LISTE DES MODIFICATIONS DU PROJET

SOUS SOL

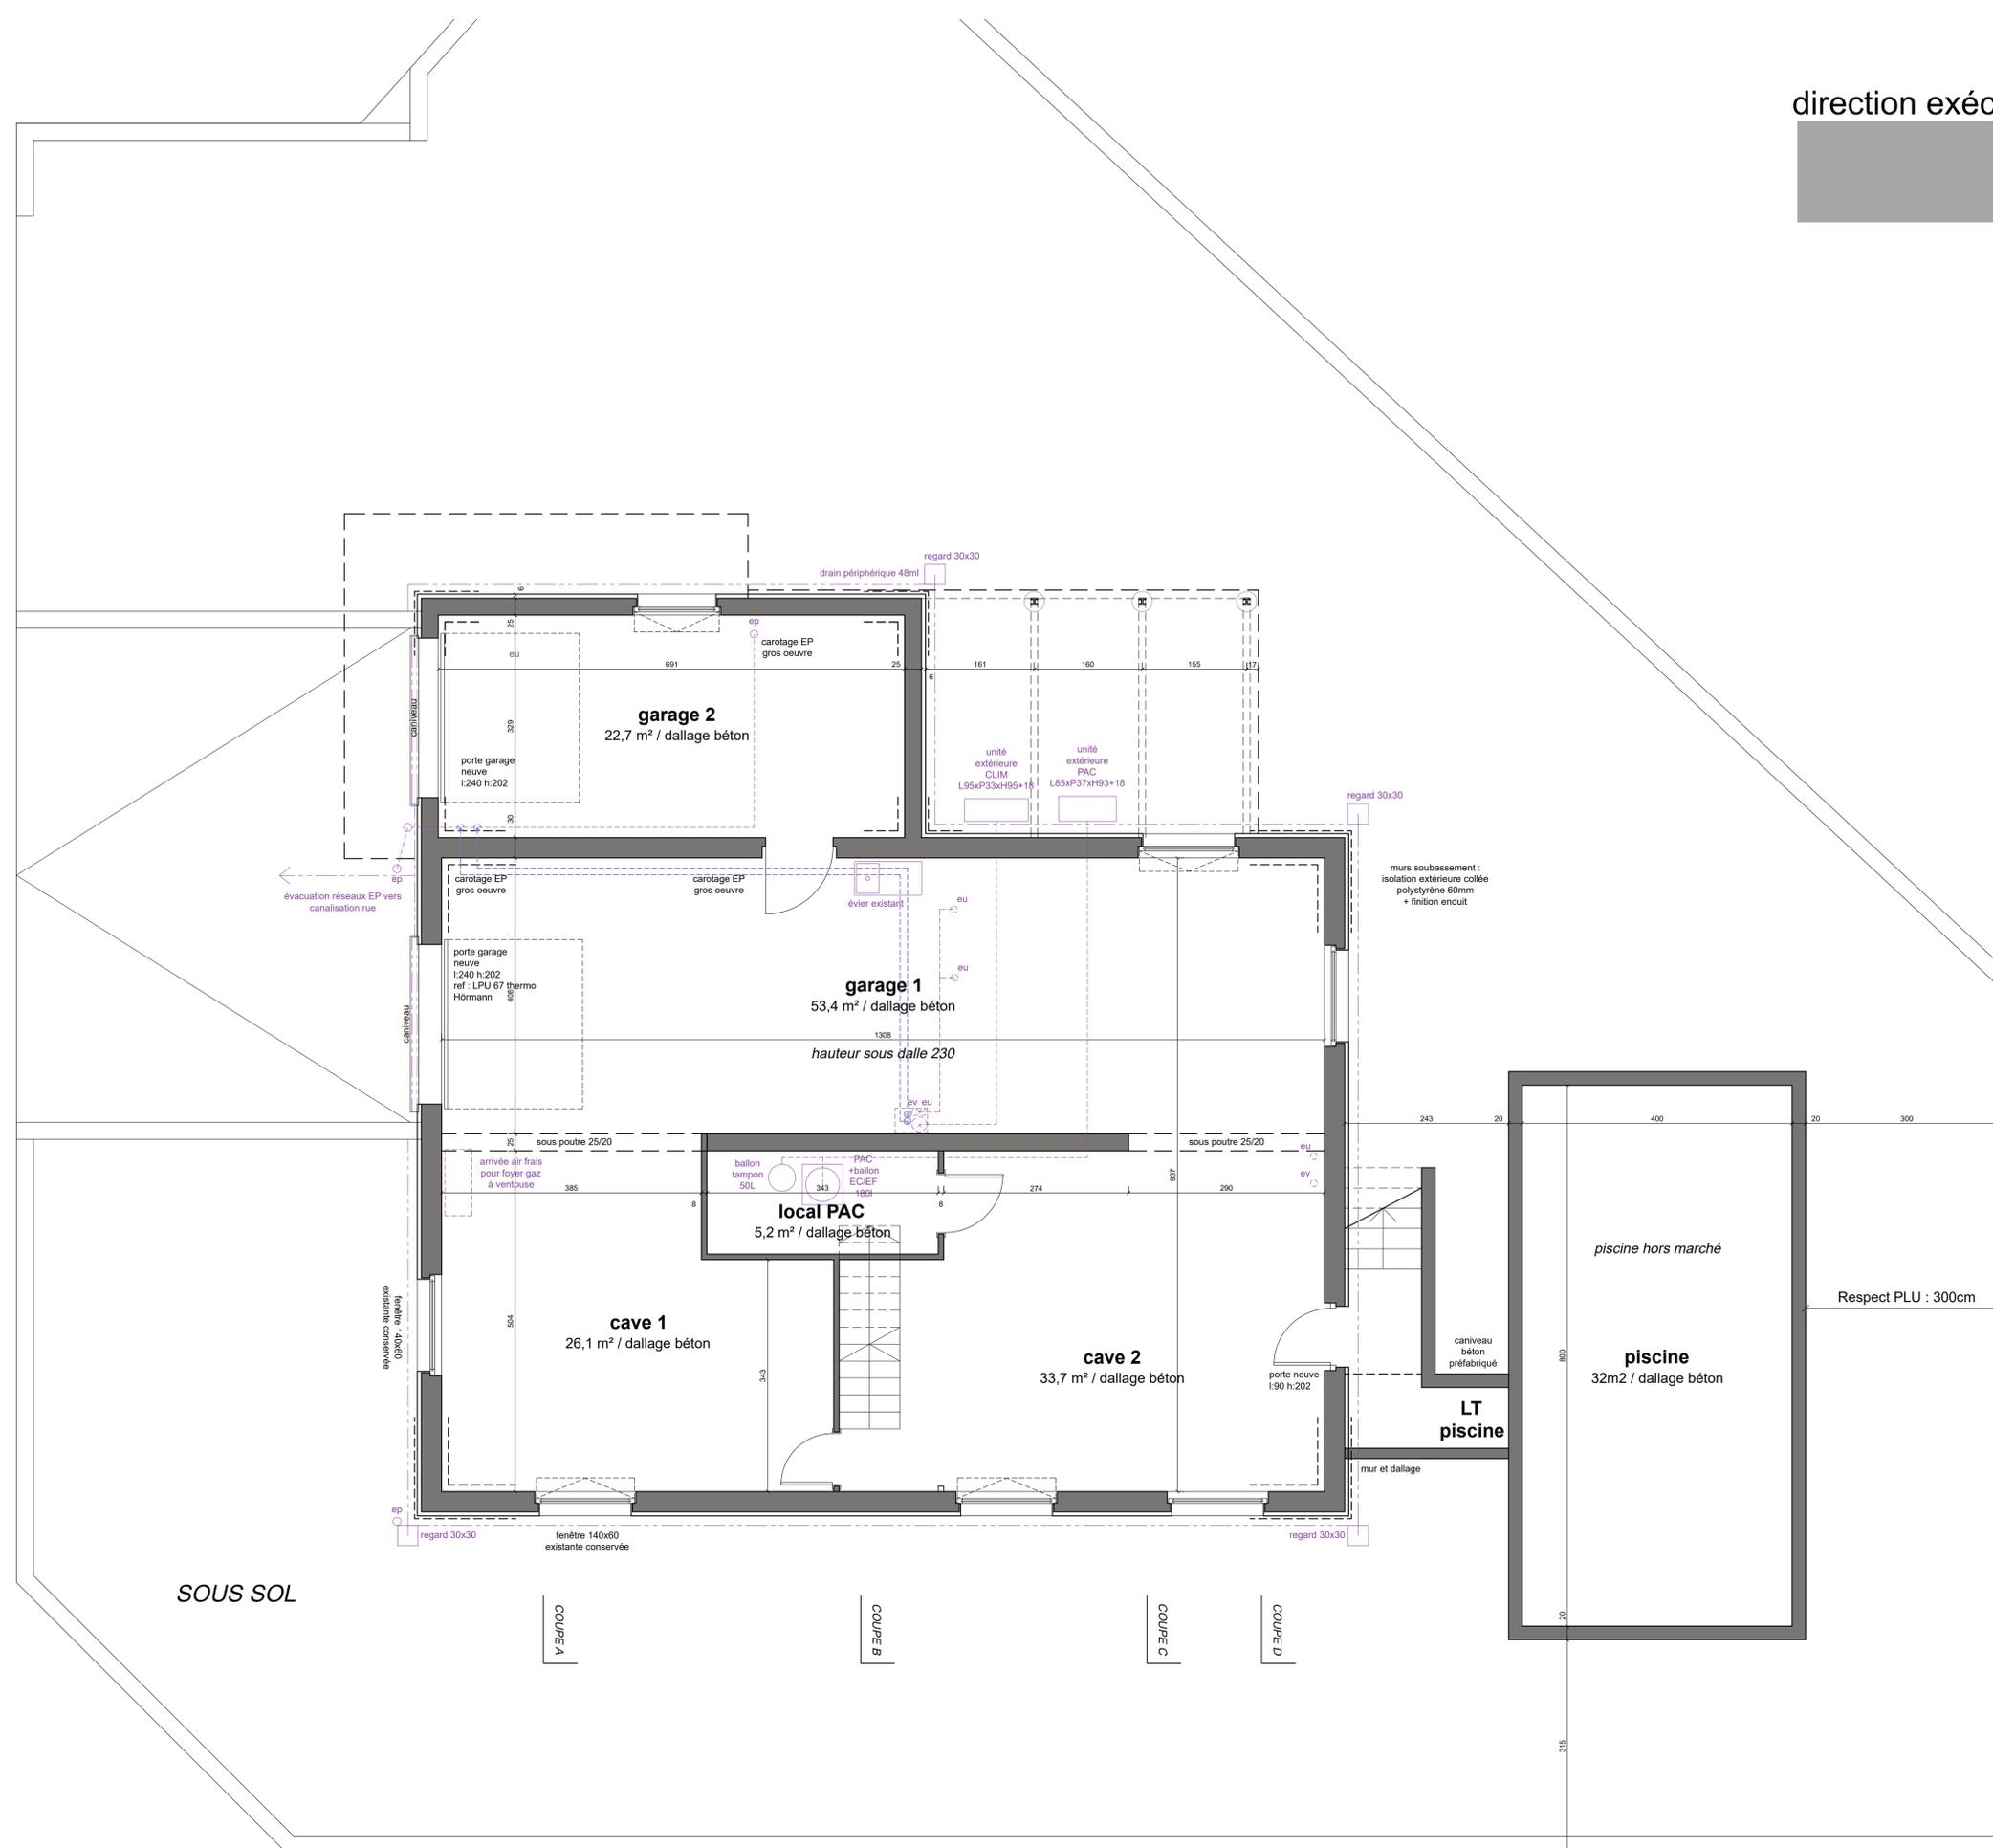
indice 0	08/04/2021	> édition premier dossier de plans DET - MEX 13 : coulisant levant - MOB extension, OSB intérieur façade nord - niveau intérieur rdc +141 - niveau 0 : +115mm p/r sol brut - suppression cloisons escalier sous sol - mise à jour cheminements techniques VMC CLIM
indice 1	25/05/2021	> suite à la réunion avec l'entreprise PolyTech : - mise à jour réseaux clim, 2x flux, gaines - ajout sortie de toiture - ajout prise d'air neuf pignon sud - ajout faux plafond toutes pièces rdc - mise à jour foyer gaz - mise à jour dimensions fenêtre de toit
